BPW-NEWS 72581205i

Modifica boccola dell'ammortizzatore.

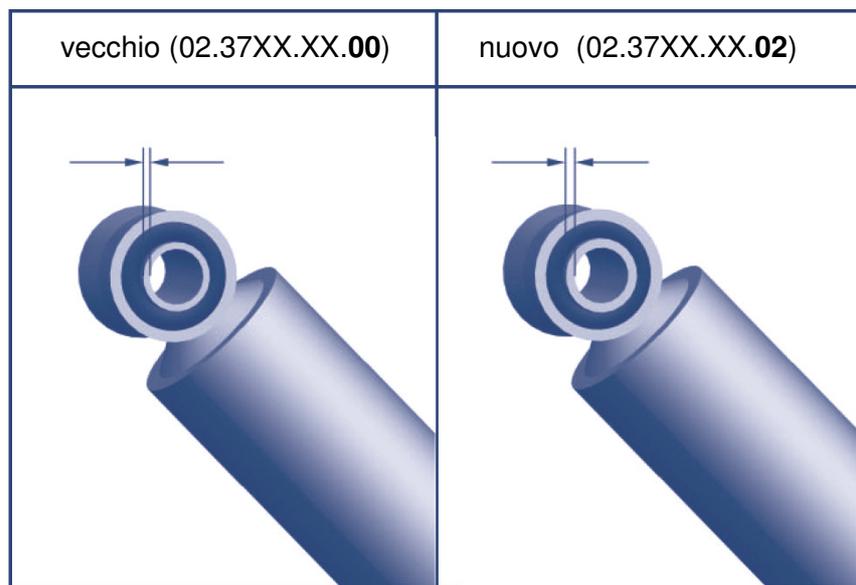
Con l'introduzione della nuova sospensione pneumatica ECO Air COMPACT, BPW rinforza la resistenza a parete della bussola interna della boccola dell'ammortizzatore.

Il diametro interno della bussola in acciaio così come il diametro complessivo dell'occhione dell'ammortizzatore rimangono tuttavia invariati. Perciò resteranno uguali i componenti e i requisiti di montaggio.

Il fissaggio dell'ammortizzatore al braccio in ghisa ECO Air COMPACT ha bisogno di una coppia di serraggio maggiore rispetto alla già nota esecuzione Airlight II, questo rende necessario un rinforzo della boccola.

I nuovi ammortizzatori così realizzati sono compatibili con le esecuzioni precedenti e li sostituiscono completamente.

A partire dal 01. giugno 2012 le nuove versioni verranno introdotte gradualmente per tutte le sospensioni pneumatiche BPW di primo impianto. Questa modifica comprende tutte le versioni di ammortizzatori.

I nuovi ammortizzatori sono identificabili dal codice modificato:

vecchio (02.37XX.XX.00) →→ nuovo (02.37XX.XX.02)

Attenzione: le vecchie esecuzioni non devono essere installate su ECO Air COMPACT!
